Ersatzteillieferung für Funk Scanreco RC400 G1

Seit September 2011, produziert Scanreco AB die Ersatzteile (Empfänger 344) und Funkübertragungskarte 380 für G1 nicht mehr.

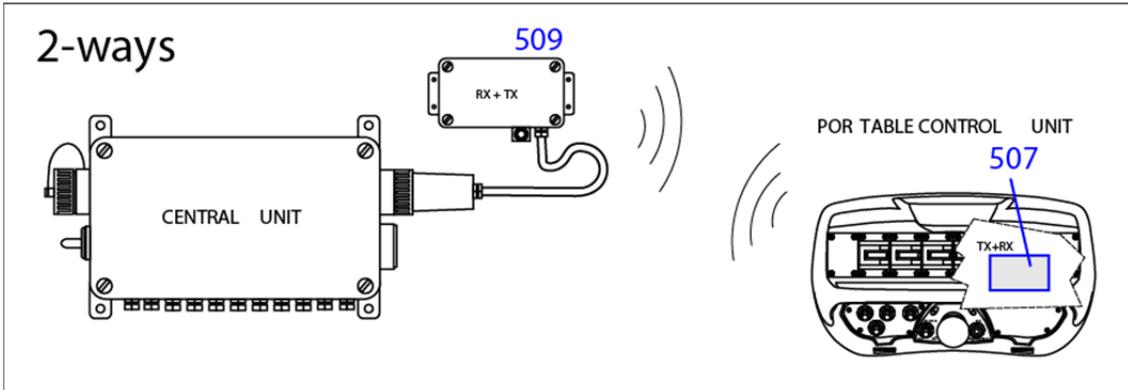
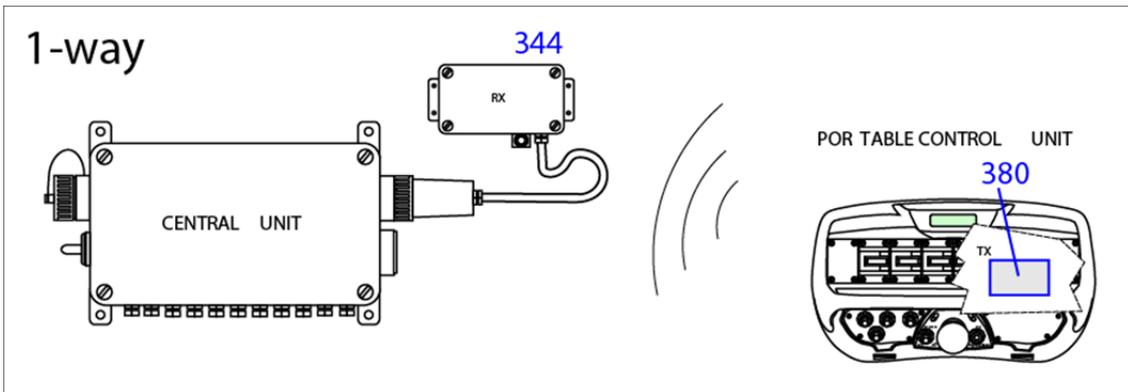
Sollte eine der oben genannten Komponenten ausgetauscht werden, müsste diese wie folgt ergänzt werden:

<i>Austauschkomponente</i>	<i>Was ist erforderlich?</i>
Modultyp 380	Austausch des Funkübertragungsmodul 570/515 erfordert ebenfalls den Wechsel des Funkempfängers Typ 1500
Empfängertyp 344	Austausch des Funkempfängers Typ 1500 erfordert ebenfalls den Wechsel des Funkübertragungsmodul 570 /515
Modultyp 507	Austausch des Funkübertragungsmodul 568/514 erfordert ebenfalls den Wechsel des Funkempfängers Typ 1500
Empfängertyp 509	Austausch des Funkempfängers Typ 1500 erfordert ebenfalls den Wechsel des Funkübertragungsmodul 568 /514

Um die Funkübertragungskarte auszutauschen sind folgende Schritte notwendig:

- öffnen Sie die schwarze Abdeckplatte von der Rückseite des Bedienpults
- lösen Sie die vier Schrauben und ersetzen Sie die alte Karte gegen eine neue 570/515
- schließen sie den Anschluss wieder durch die schwarze Abdeckplatte
- wenn nötig, tauschen sie den Empfänger gegen den neuen Typ 1500
